SERVICE INFO – INA 0184

Știftul de montare a fost omis

Brațele de tensionare automată de la transmisia auxiliară frontală

Figura 1: Exemplu de versiune veche, cu știft de montare

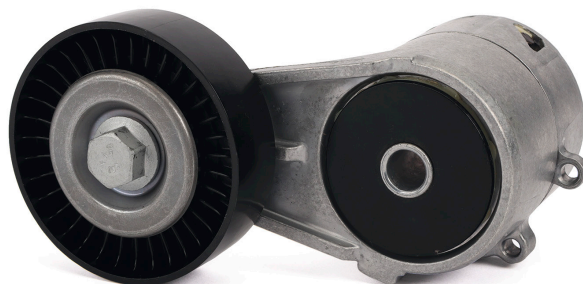
Știftul de montare (Fig. 1) nu se mai livrează, vezi Fig. 2. Aceasta înseamnă că arcul, care menține ulterior tensionarea curelei, este aproape total netensionat înainte de montare.

Se recomandă ca montarea curelei cu nervuri multiple să se facă cu ajutorul unui știft de un diametru corespunzător

Ambele versiuni îndeplinesc specificațiile tehnice și pot fi utilizate fără restricții. În perioada de tranziție stocurile de produse pot să conțină ambele variante.
